Controle Toetsrapport

Polder/Dijkvak
Kruiningenpolder

Kruiningenpolder 20011119

Het betreft de controle van de toetsing van het dijkvak Kruiningenpolder van km 18,600 tot km 20,200.

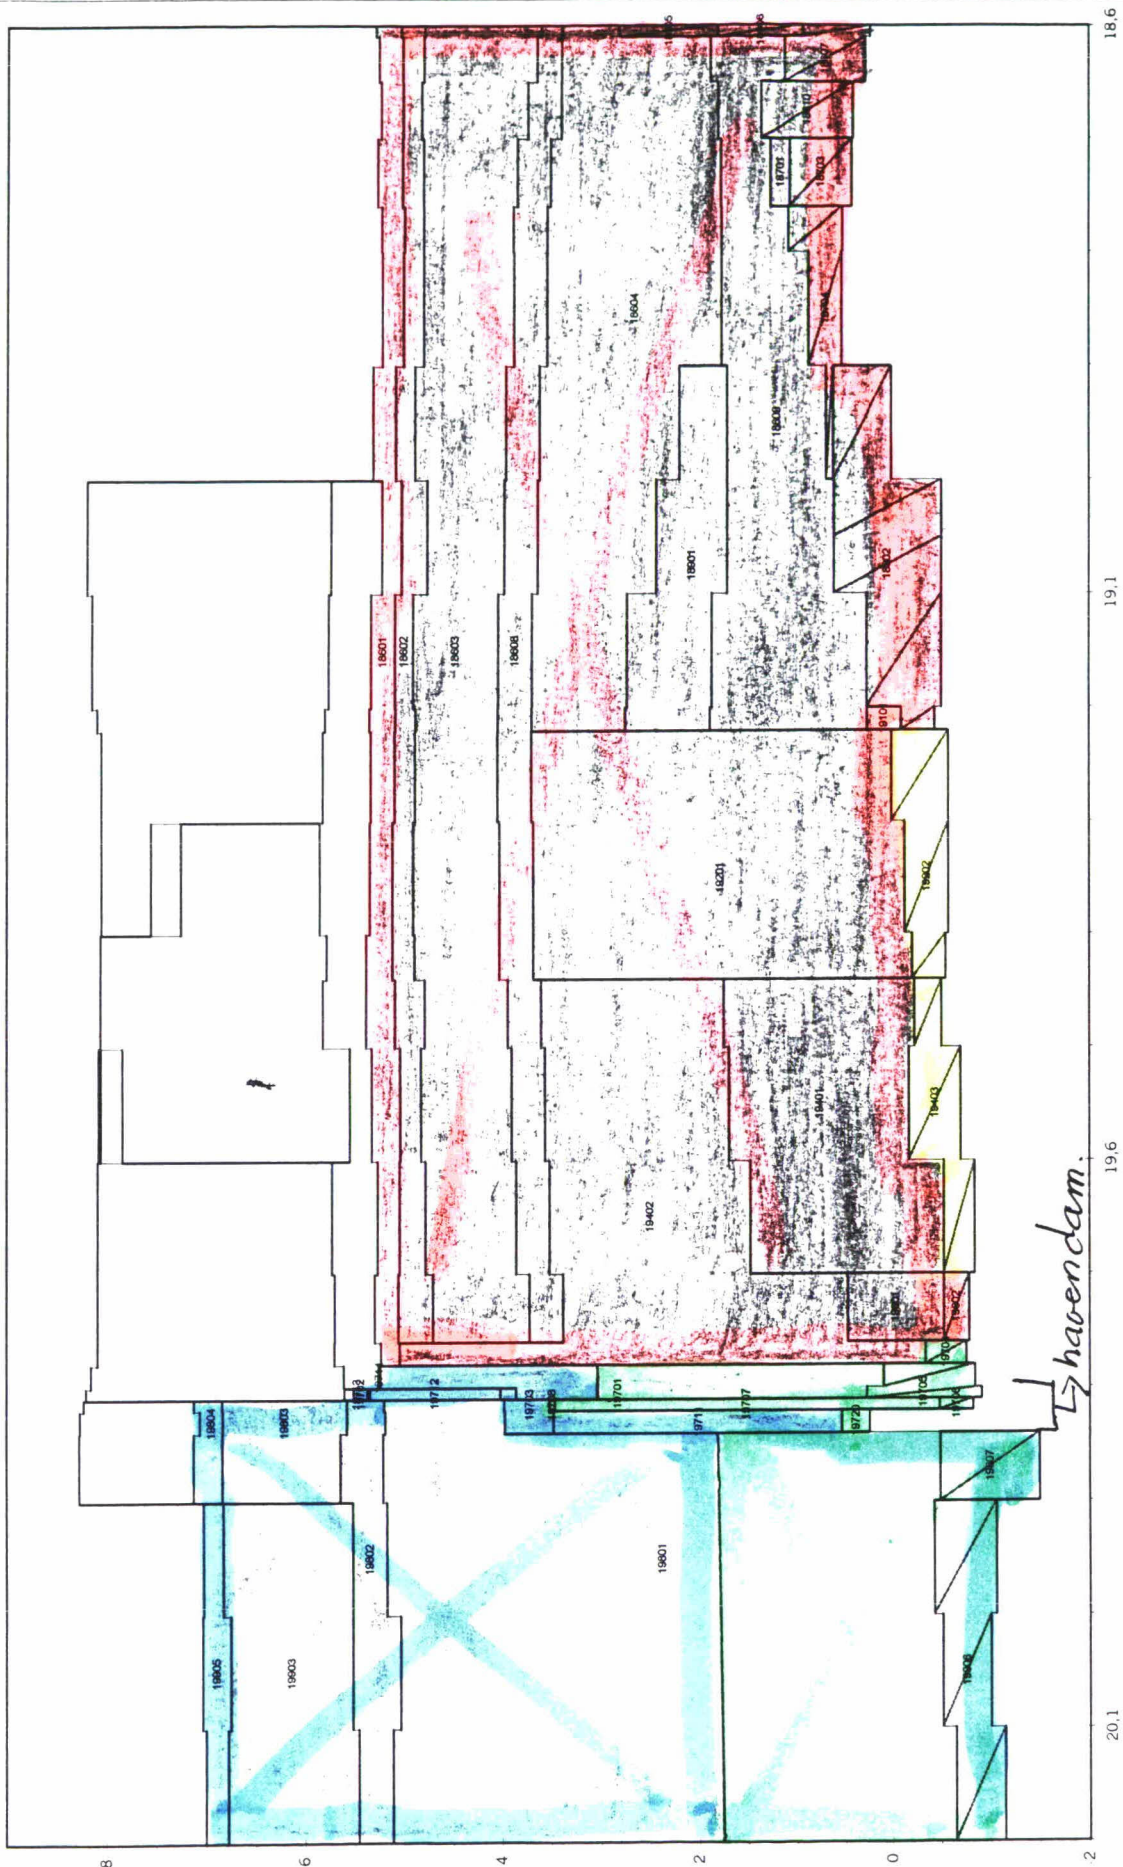
Het vak 19801 wordt in steentoets als onvoldoende beoordeeld. Bij het aanbrengen van een splitsing in het vak wordt de ondertafel tot + 1,80 m NAP als goed beoordeeld en boven de + 1,80 m NAP wordt het vak als onvoldoende beoordeeld. Het bovenstaande is op basis van de 6-ksi lijn. Mogelijk moet de berekende waarde van + 1,80 m NAP met nieuwe lijnen opnieuw geoptimaliseerd en herzien worden.

Op basis van de huidige 6-ksi lijn geldt met een reductie van golfhoogte (Hs) en een variatie van de dichtheid geldt de onderstaande tabel.

Toetsingscriteria reductie in %	maximaal hoogte t.o.v. N.A.P. soortelijke massa 2300 kg/m ³	maximaal hoogte t.o.v. N.A.P. soortelijke massa 2350 kg/m ³	maximaal hoogte t.o.v. N.A.P. soortelijke massa 2400 kg/m ³
0%	1.80 m	2.20 m	2.50 m
10 %	2.50 m	2.80 m	3.20 m
20 %	3.30 m	3.80 m	4.20 m
30 %	4.50 m	5.11 m	5.11 m

Indien geen duidelijkheid wordt verkregen omtrent de dichtheid van de zuilen wordt geadviseerd hierop een proef los te laten. Met een reductie van randvoorwaarden kan mogelijk de gehele glooiing van basalt onblijven zitten.

Dijkvak 19802 kan gehandhaafd blijven indien de soortelijke massa circa 2400 kg/m³ bij een reductie van golfhoogte van 80%. Bij lagere waarden dient de berm te worden vervangen. Indien het dijkvak wordt versterkt kunnen de verwijderde basaltzuilen worden hergebruikt op de nieuw aan te brengen berm waarvan de voorrand gesitueerd dient te worden op 6,35 m + N.A.P. (ontwerppeil 2060).
